ANEKS nr 1 DO APROBATY TECHNICZNEJ ITB AT-15-4049/2009

**AMPOL-SERWIS Spółka z o.o.
62- 065 Grodzisk Wlkp., ul. Fabryczna 2**

ROZWIERANE DRZWI WEWNĘTRZNE SYSTEMU AMPOL

Warszawa, 16 grudnia 2010 r.

Rys. 15. Przekrój stalowego kształtownika ościeżnicowego drzwi systemu AMPOL

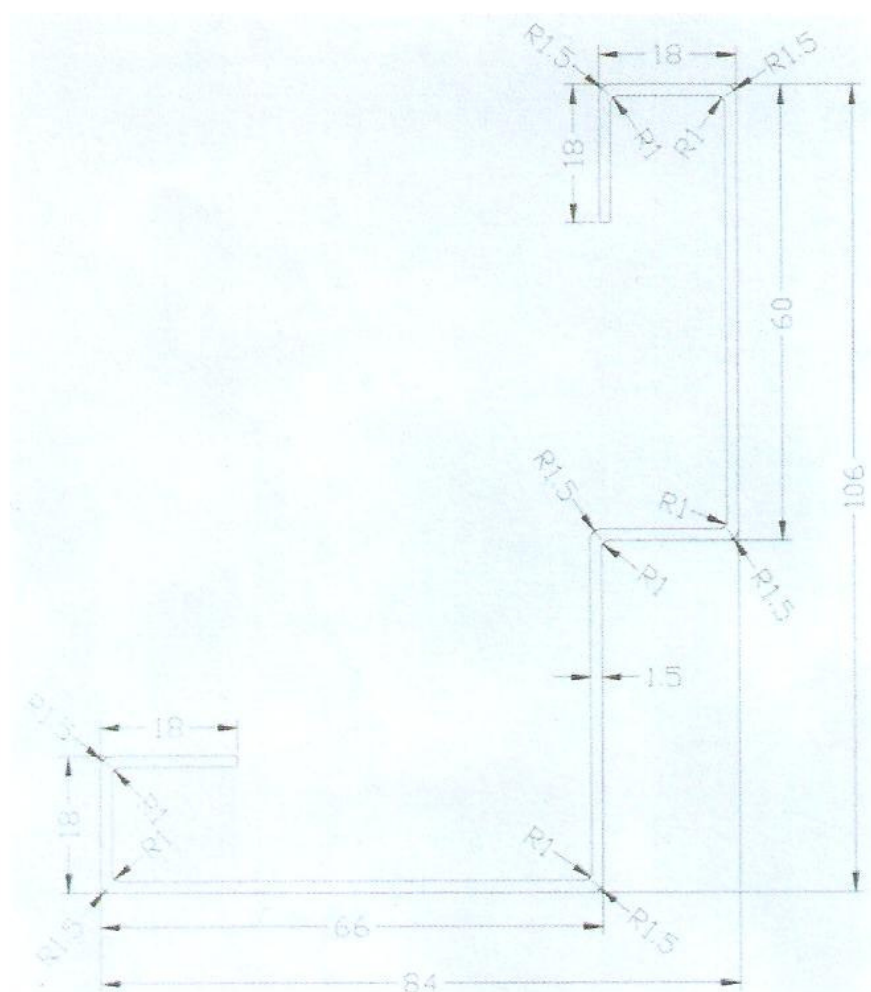
Do drzwi typów KD i ID stosowane są ościeżnice wykonane z profili aluminiowych (EN AW-6063 wg PN-EN 573-3:2005), o przekrojach zgodnych z rys. 11 i 12 lub z kształtownika ze stali nierdzewnej, o przekroju zgodnym z rys. 15.

Ościeżnica powinna być wykonywana z aluminiowych kształtowników ościeżnicowych (EN AW-6063 wg PN-EN 573-3:2005), o przekrojach zgodnych z rys. 11 i 12 lub z kształtownika ze stali nierdzewnej, o przekroju zgodnym z rys. 15.

5. Dodaje się rys. 15:
